SERVICE-INFO

Înlocuirea roleur întinzătoare 531 0037 10 și 531 0353 10 (unitate de accesorii pe partea frontală a motorului) cu modelul 531 0241 10

Producător auto: Citroen, Peugeot

Fig. 1: Role întinzătoare și diferențele dintre acestea

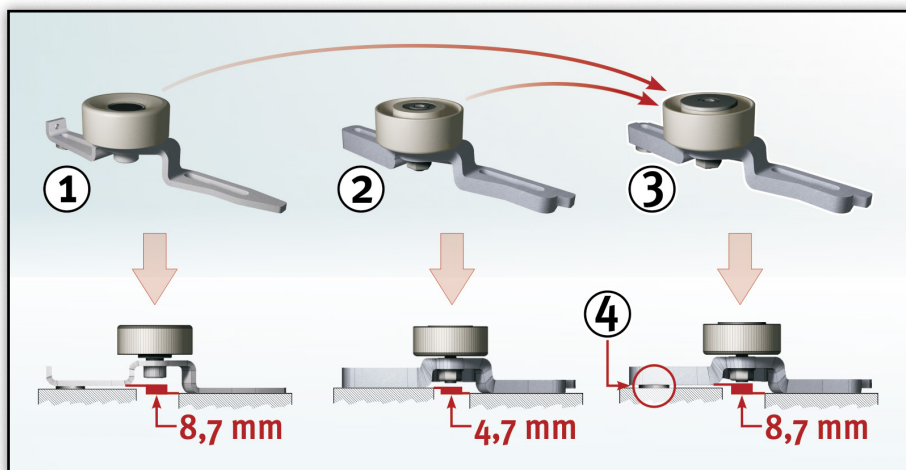
Cele două role întinzătoare 531 0037 10 și 531 0353 10 (montate pe unitatea de accesorii de pe partea frontală a motorului) nu mai sunt de actualitate; au fost înlocuite cu piesa cu nr. de identificare 531 0241 10.

- (1) 531 0037 10
- (2) 531 0353 10
- (3) 531 0241 10
- (4) Șaiță 8.4x19x4 mm

Pentru a compensa diferența de înălțime, folosiți șaița de 4 mm grosime livrată împreună cu rola întinzătoare 531 0241 10.
